**CIRCULAR ACLARATORIA
PLIEGOS DE BASES Y CONDICIONES PARTICULARES**

Circular Nº 1	
Lugar y Fecha	Buenos Aires 11/11/2021
Organismo contratante	COMISIÓN NACIONAL DE ENERGÍA ATÓMICA

ACTUALIZACIÓN Y DESARROLLO DE INGENIERÍA DE DETALLE DEL SISTEMA ELÉCTRICO DEL SECTOR NUCLEAR EDIFICIO DEL REACTOR CAREM25

Referencia: CIRCULAR ACLARATORIA N°1: CONSULTAS AL PLIEGO

Imagen 1: Diagrama de bloques conceptual del alcance de la ingeniería del SCME (ver REFERENCIAS).

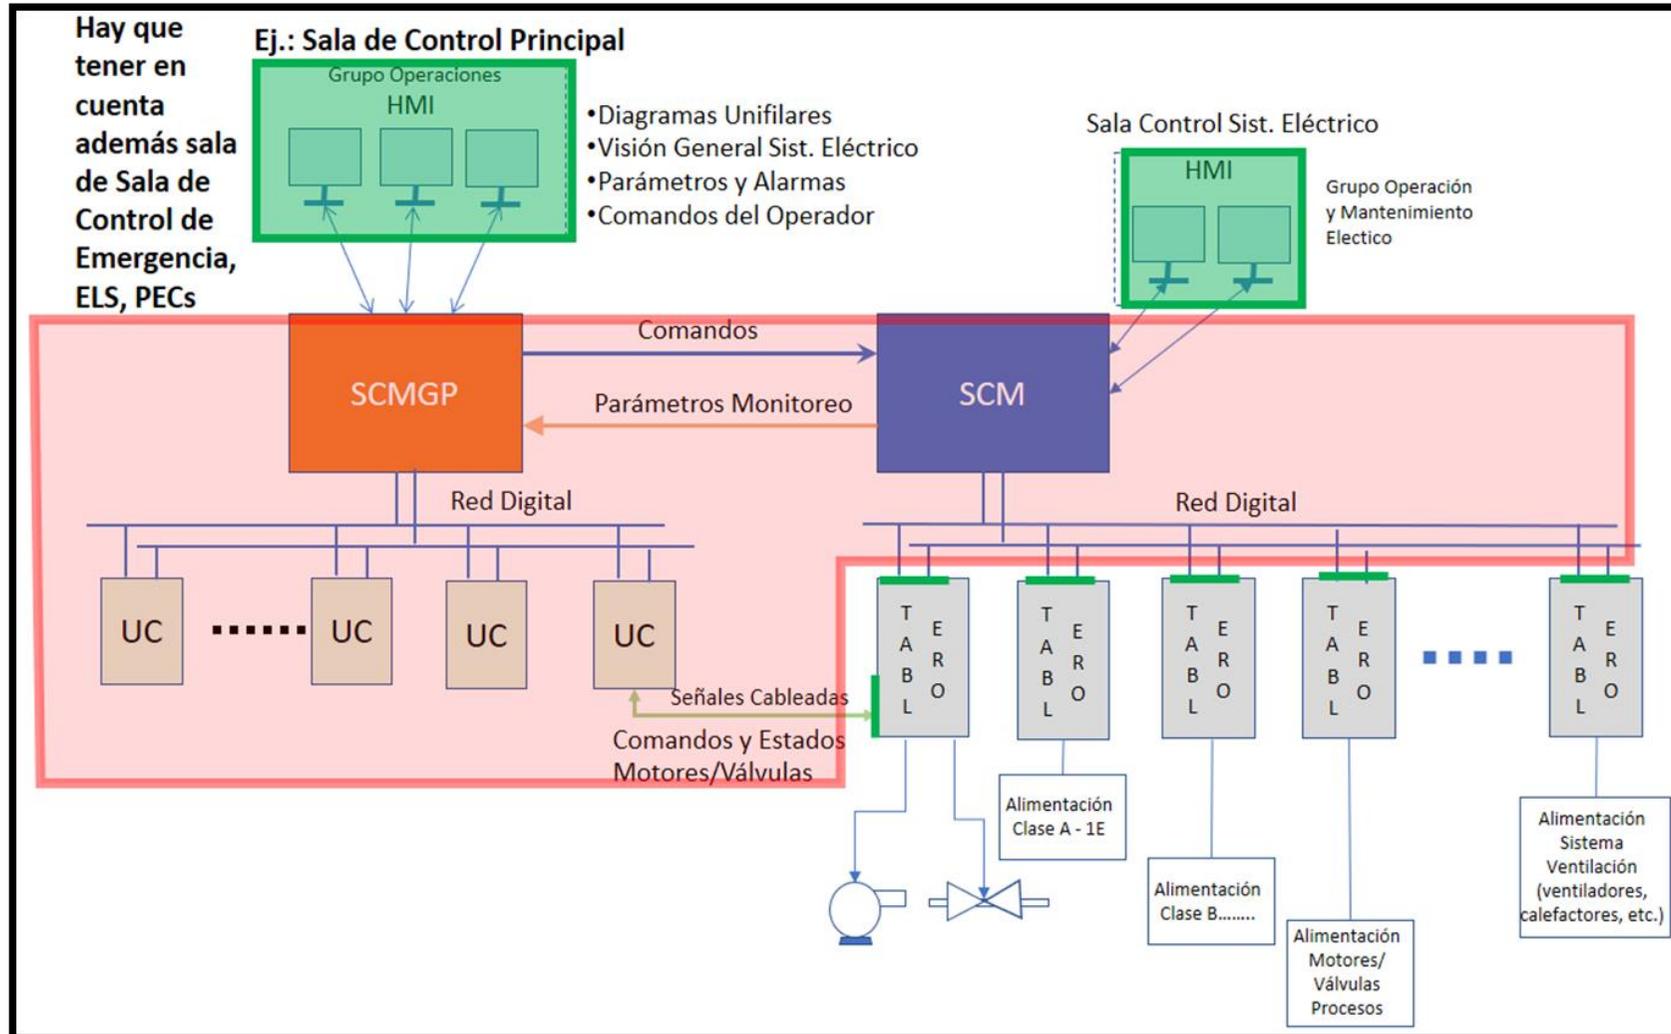
De no poder contar con la memoria descriptiva para la etapa de oferta, se solicita de ser posible el envío de un diagrama de arquitectura general de los sistemas de la planta (que incluya los SCMG y SCME) así como de cualquier otro documento de ingeniería disponible y/o diagrama de bloques, que nos permita poder identificar los distintos sistemas de monitoreo involucrados y las interrelaciones entre ellos.

Se envía adjunto un diagrama de bloques conceptual. Ver Imagen 1.

Rojo: fuera del alcance

Rectángulos verdes: Dentro del alcance --> Ingeniería básica de funciones de supervisión

Líneas verdes (sobre tableros): Dentro del alcance --> Documentación de detalle necesaria para lograr la vinculación con el SCMG
